Mission régionale d'autorité environnementale
ÎLE-DE-FRANCE

**Avis délibéré
sur le projet de parc agrivoltaïque et flottant à
Montereau-Fault-Yonne et Marolles-sur-Seine
(Seine-et-Marne)**

N° 017179/A P
du 20/07/2026

Illustration 2- Projet (Étude d'impact, p. 82)

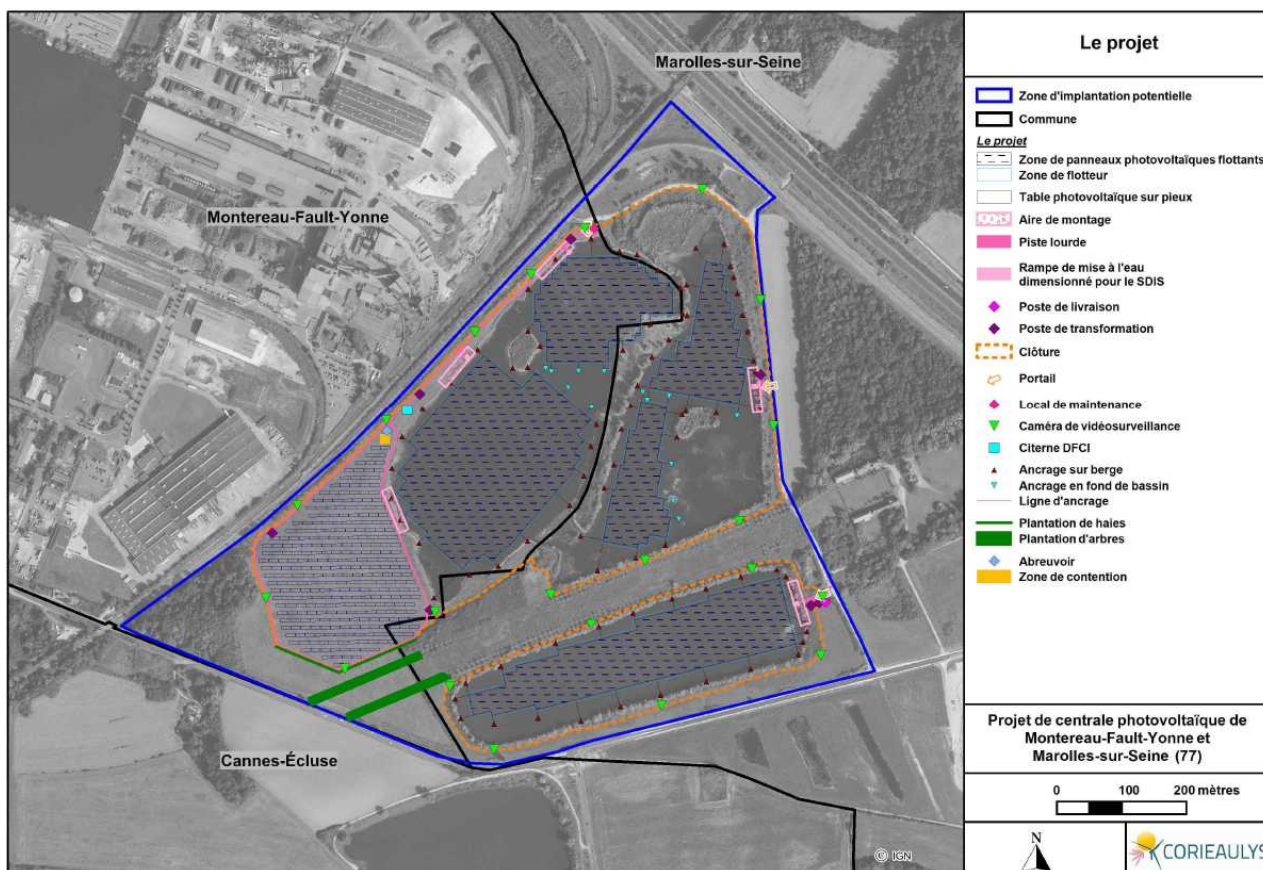
Les impacts du chantier sont sous évalués. D'une part, d'après le plan du projet (p. 82), les deux aires situées à l'est ont une surface totale entre 2 100 à 2 400 m². Le pétitionnaire précise qu'une partie n'est pas en zone humide, ce qui nécessite d'être démontré, par exemple par un plan superposant ces aires aux zones humides à une échelle adaptée et un dimensionnement précis. D'autre part, il est prévu de restaurer les 850 m² à la fin du chantier, notamment en replantant de la végétation (mesure MR8²⁷ « p. 246) conduisant le pétitionnaire à qualifier l'impact résiduel sur les zones humides de « faible ». Cette mesure MR8 reste cependant insuffisamment détaillée et devrait faire l'objet d'un indicateur permettant d'en apprécier la faisabilité et l'efficacité.

(5) L'Autorité environnementale recommande de :

- **présenter un calcul de la surface des zones humides impactées en phase chantier et en phase exploitation qui soit vérifiable ;**
- **préciser les mesures de restauration des zones impactées par les aires de montage et revoir le cas échéant la qualification de l'impact résiduel ;**
- **définir des indicateurs permettant de mesurer l'efficacité des mesures de restauration.**

Illustration 3- Raccordement potentiel du projet au poste source de La Grande Paroisse (Étude d'impact, p. 81)

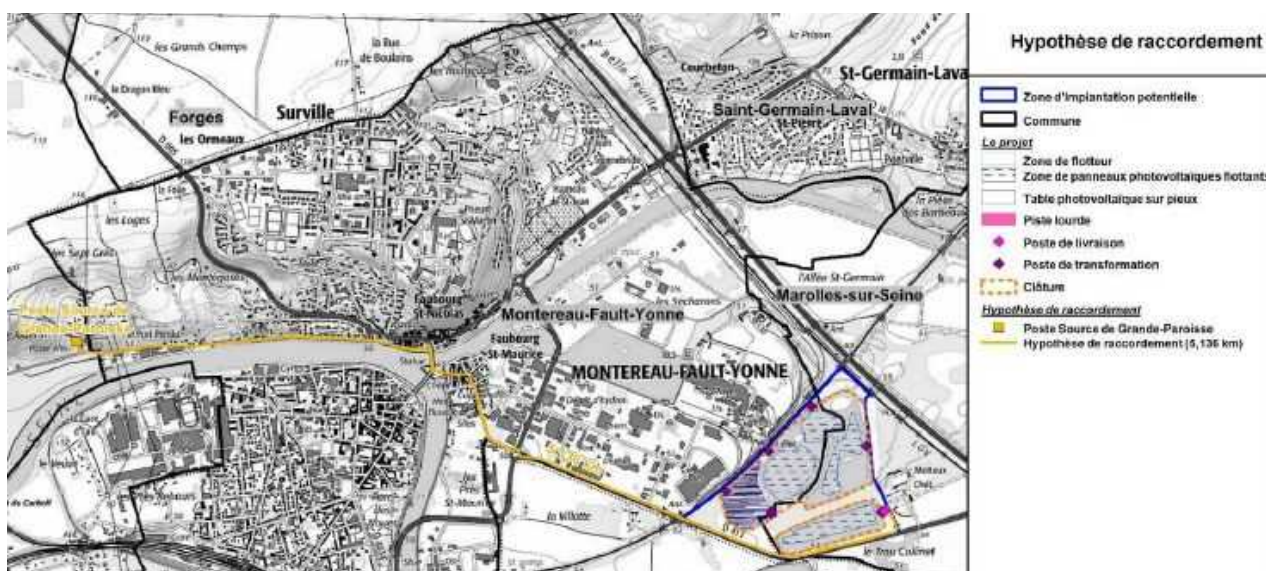
En ce qui concerne le périmètre du projet, le raccordement au poste de La Grande Paroisse (5,1 km) n'est pas intégré, bien qu'il soit fonctionnellement lié au projet (art. [L.122-1](#) du code de l'environnement). Le dossier indique que d'après « l'état technique et financier RTE de 2020 » le poste de La Grande-Paroisse possède « une capacité de transformation HTB/HTA [pour l'injection dans le réseau public] disponible de 104,0 MW » (p. 81 et 263). Or, une version plus récente de ce même état technique et financier (2024) indique qu'il ne reste plus que 0,4 MW de capacité disponible au poste de la Grande-Paroisse¹¹. Il n'est pas indiqué si ce projet a été comptabilisé dans le calcul de cette capacité ou si des renforcements préalables du réseau sont nécessaires à sa réalisation.

- d'inclure dans le périmètre du projet et donc de l'étude d'impact, le raccordement au réseau électrique et son éventuel renforcement ainsi que le raccordement au réseau d'eau potable, afin d'évaluer leurs incidences environnementales et de présenter les mesures prises pour les éviter, les réduire et si besoin les compenser ;
- d'approfondir et compléter l'analyse des effets cumulés par la présentation complète des projets, y compris plus anciens, dans le même secteur.

Illustration 5- Habitats terrestres : surfaces et cartographie (D'après étude d'impact, p. 197 et 198)

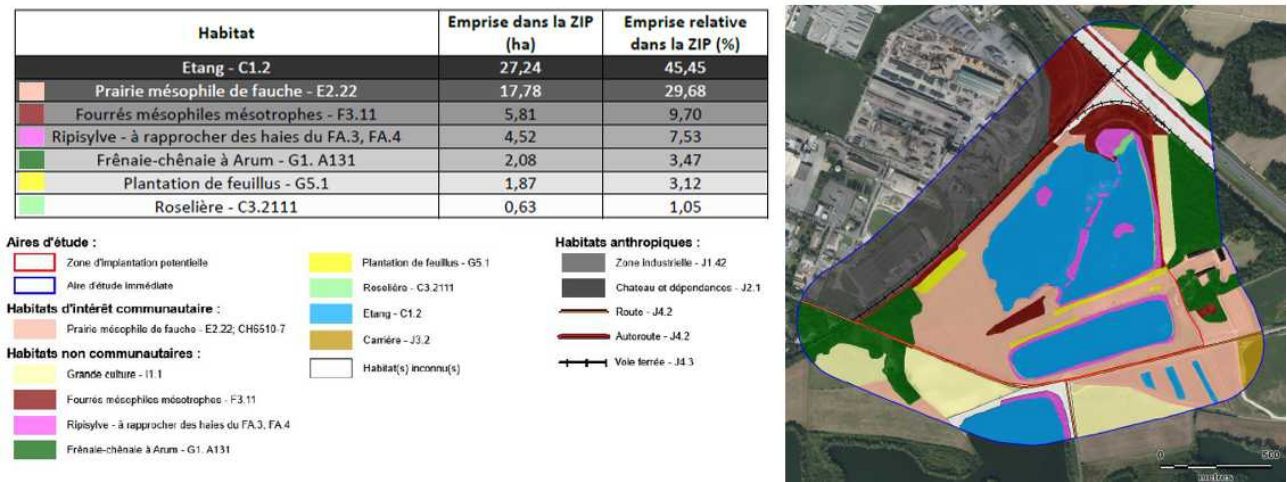
L'Autorité environnementale estime que le niveau d'enjeu devrait être revu à la hausse en présence notamment d'une dégradation d'un habitat d'intérêt communautaire. De plus la qualification de l'enjeu, notamment pour les habitats aquatiques, est basée sur la seule emprise du projet sans tenir compte des effets sur le fonctionnement hydrologique à l'échelle du réseau de plans d'eau de La Bassée. Enfin, le niveau doit être justifié en expliquant la pondération entre superficie, état de conservation, rôle fonctionnel (corridor, mosaïque) et présence d'espèces patrimoniales.

- réexaminer le niveau d'enjeux pour les habitats d'intérêt communautaire en tenant compte de leur rareté régionale ;
- exposer la démarche d'évaluation des enjeux, en explicitant la pondération des différents critères, l'utilisation des habitats par la flore et la faune, le cas échéant revoir sur cette base la qualification des enjeux.

Illustration 8- Extrait du PPRI de la Vallée de la Seine, risque de remontée de nappe et emprise de la crue 1910 (p. 128, 1029 et 1 079)

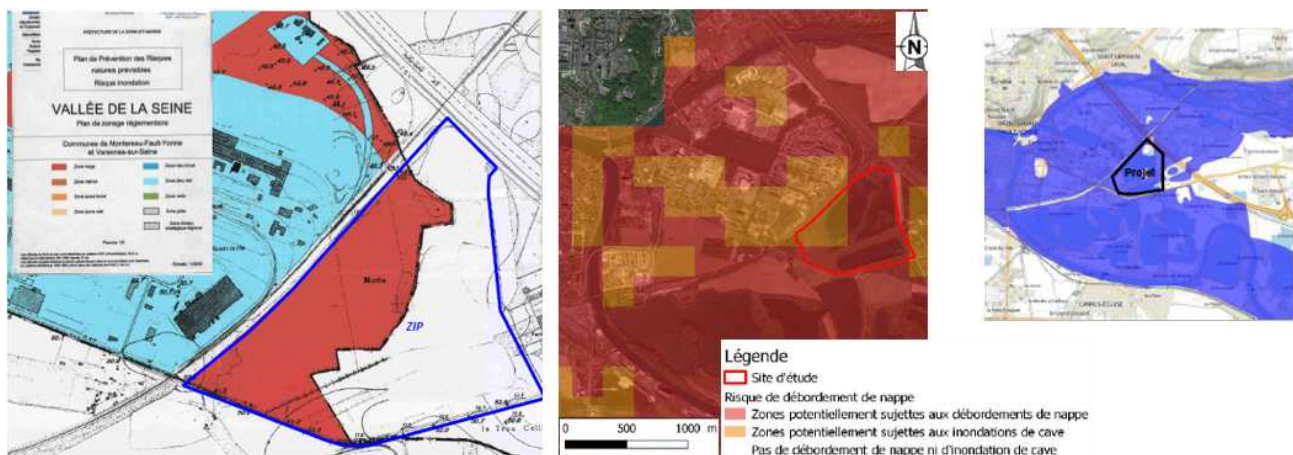
mise à un risque très important [...]. Les possibilités d'y construire, ou plus généralement d'y faire des travaux, sont donc extrêmement limitées¹⁷ » (Règlement, p. 8). La seule exception concerne les « réseaux d'intérêt général et leurs locaux et équipements techniques » « en cas d'impossibilité technique de les enfouir ou de les planter dans une zone du plan autre qu'une zone rouge ou marron ». En première analyse, une installation photovoltaïque n'entre pas dans le cadre de l'exception prévue par le règlement du PPRI. La localisation retenue et la compatibilité avec les prescriptions du PPRI devront donc être justifiées.

- justifier la compatibilité du projet de mise en conformité du PLU de Montereau-Fault-Yonne avec le règlement du PPRI, en particulier sur sa localisation en zone rouge ;
- analyser la compatibilité du projet avec les règles prévues dans le PLU de Marolles-sur-Seine.
